Oggetto: **Completamento della messa in Sicurezza dell'ex discarica di Prima Categoria in comune di Marcon VE loc. San Liberale- Stralcio Funzionale Aree Pubbliche – Progetto esecutivo. Trasmissione del verbale della Conferenza dei Servizi del 26/08/2020. Richiesta integrazioni.**

**CONFERENZA DI SERVIZI ISTRUTTORIA**

**26 agosto 2020**

**Titolo:** Progetto esecutivo avente per oggetto il "Completamento della messa in Sicurezza dell'ex discarica di Prima Categoria in comune di Marcon VE loc. San Liberale- Stralcio Funzionale Aree Pubbliche" trasmesso con nota prot. Comune di Venezia n. 230488 del 29.05.2020 ed acquisito dalla Direzione Progetti speciali per Venezia con prot. n. 215024 del 01.06.2020, successivamente integrato con documentazione trasmessa a tutti gli Enti coinvolti con nota VERITAS acquisita al prot. Regionale n. 319239 del 11.08.2020.

SEZIONE TRASVERSALE

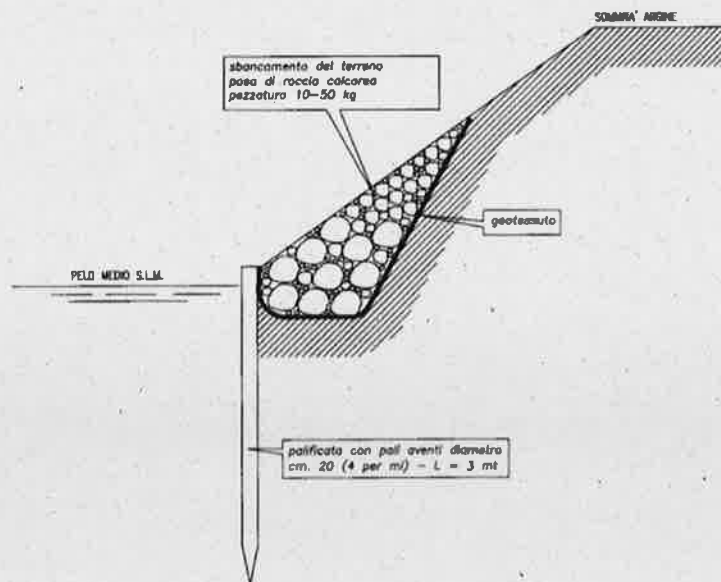
1. *la prevista recinzione dovrà essere posizionata ad una distanza di almeno ml 4,00 dal ciglio superiore dello scolo Pojan;*

2. il ripristino spondale dovrà essere realizzato come da schema allegato.
